Änderung eines bestehenden Druckbehälters

Zeichnungs Nr. 1020893
Werkstoff Nr.

Umbau 2 Drucktank
ca. 23.390 Liter Volumen
Fa. Edel Nr. 2-6161 d
Fa. Edel Nr. 2-6162 d

Paulaner Brauerei GmbH
Hochstraße 75
81541 München

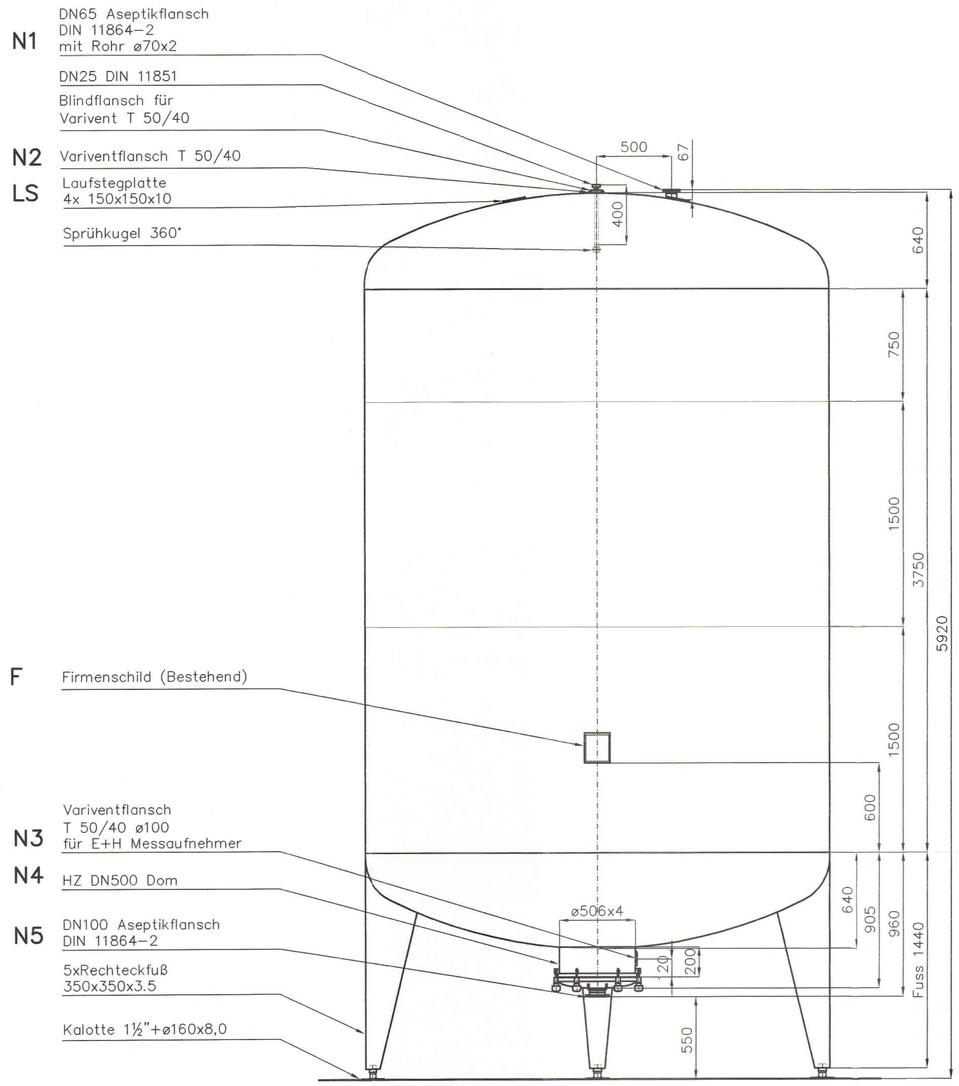
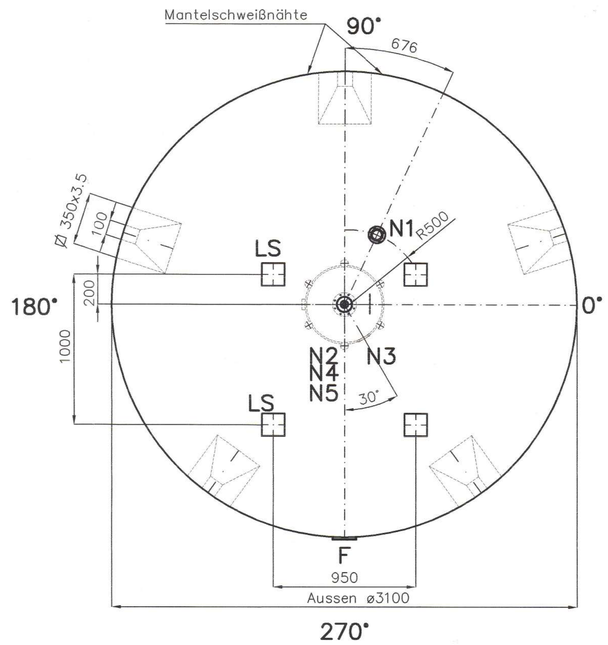
Ovales Mannloch im 1. Mantelschuss abtrennen
Mit Blech verschließen und verschleifen

Füße entfernen und durch längere ersetzen

Bestehender Auslauf entfernen und durch
Druck Domdeckel ersetzen

Reinigung & Luftleitung entfernen, verschließen
und teilweise mit neuen Anschlüssen versehen

Füllstandsanzeige entfernen & verschließen

Änderungen			
Nr.	Datum	Name	Änderung
1	31.03.03	J.Nanson	Domzarge war 250, alle Höhenmaße 50mm kürzer
2	11.04.03	J.Nanson	Betriebsdruck korrektur nach TÜV Angabe
3	14.04.03	J.Nanson	Kundenänderung: Flansch N2 & N3 war ø165, LP hinzu
